התוכן	מס' החלטה
תא/תעא/מח/3312 - סלוניקי 17	02/12/2020
דיון נוסף	8 - - 20-0023

תעא/3312 א' (1) תכנית עיצוב אדריכלי קהילת סלוניקי 17 פינת מבצע קדש 77
דיון חוזר

**דיון לאישור תכנית עיצוב אדריכלי למבנה משרדי ברחוב קהילת סלוניקי 17 פינת מבצע קדש 77-
דרפט קודם**

ג. קווי בניין -

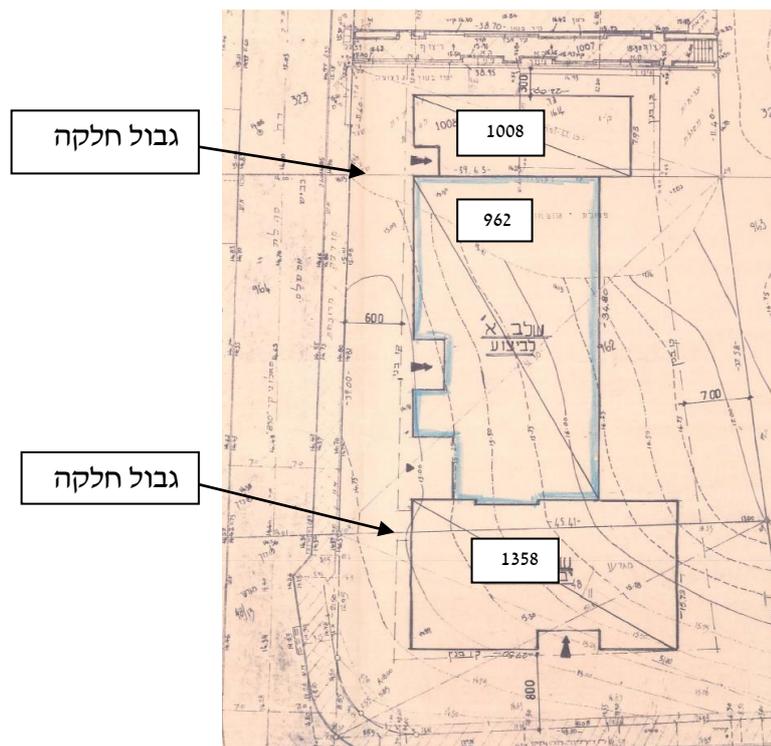
קווי הבניין תואמים את תכנית 1845ב וכן תכניות 3312א ו- 3312אמח שבאו לאחריה.

סעי' 14 לתכנית 1845ב, קובע כי קווי הבניין לחזיתות יהיה כמסומן בתשריט וכי קווי הבניין לצדדים יהיו 3 מ' ולאחר 7 מ'. אולם, סעי' 15 לתכנית 1845ב, קובע הוראות בניה מיוחדות.

לפי הוראת סעי' 15, בעלי חלקה 962 יגישו תכנית בינוי משותפת ל- 3 מגרשים: חלקות 962 ו- 1008 ומגרש 9 (כיום חלקה 1358), שתוסכם ותאושר ע"י מהנדס העיר והיתר הבניה יוצאו באישור הועדה המקומית בהתאמה לתכנית הבינוי לכל מגרש בנפרד תוך שמירה על זכויות יחסיות של כל אחד (להלן: "תכנית הבינוי").

ביום 31.12.92 (לאחר שתכנית 1845ב הופקדה ולפני שהיא אושרה) הוצא בחלקה 962 היתר בניה מס' 2-930029, כאשר בהתאם לסעיף 15 לתכנית, הוצגה ע"י חלקה 962 תכנית בינוי משותפת לשלושת החלקות, ללא קווי בניין צדדים ביניהן ואשר קובעת בינוי משותף של בניין שייבנה בשלבים. כמו כן, כתנאי למתן היתר הבניה, התחייבו בעלי הזכויות בחלקה 962 בהתאם לכתב התחייבות מיום 10.4.1990 שלא להגיש התנגדות לבקשות להיתר שיוגשו על ידי בעלי החלקות הצמודות (חלקות 1358 ו- 1008).

לפיכך, לאור תכנית הבינוי המשותפת אשר על פיה יצא היתר הבניה לחלקה 962, תכנית המשקפת שמירה על הזכויות היחסיות של בעלי החלקות, הבינוי של הבניין בחלקה 1358 חורג מקו הבניין הצפוני של החלקה לתוך חלקה 962 – ועל כן קו הבניין הצפוני הוא לכל הפחות 0.00 מ'. לאור האמור ובהתאם לסעיף 15 לתכנית 1845ב ולתכנית הבינוי הרי שקו הבניין לצפון הינו 0.00 מ'.
